STAVBA: KONGRESOVÉ CENTRUM PRAHA – PŘÍSTAVBA

DENÍK: STAVEBNÍ DENÍK

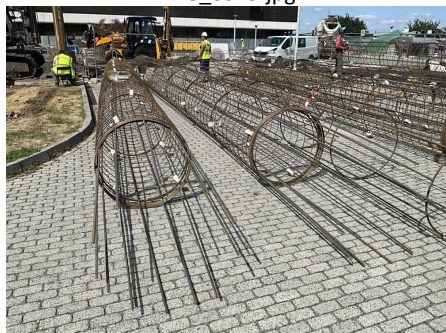
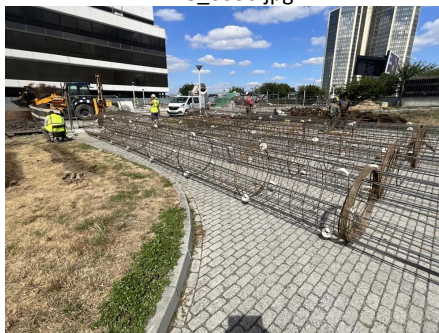
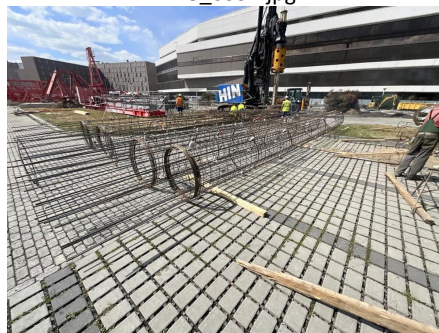
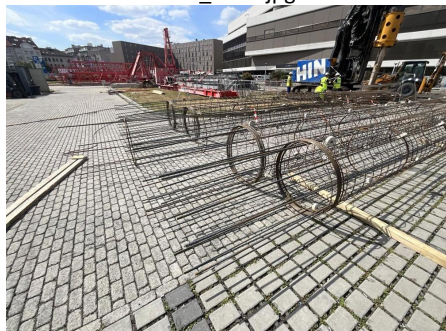
Dne 24.08. bylo zkontrolováno provedení výztuže pilot:

Koš A1 2x, A2 1x, C1 1x, C2 1x a P1 5x, včetně distančních podložek, armokoše možno použít pro provádění pilot. Před vlastním osazením do piloty je nutné upravit délku košů P1 a navázat k příslušným košům typu A nebo C.
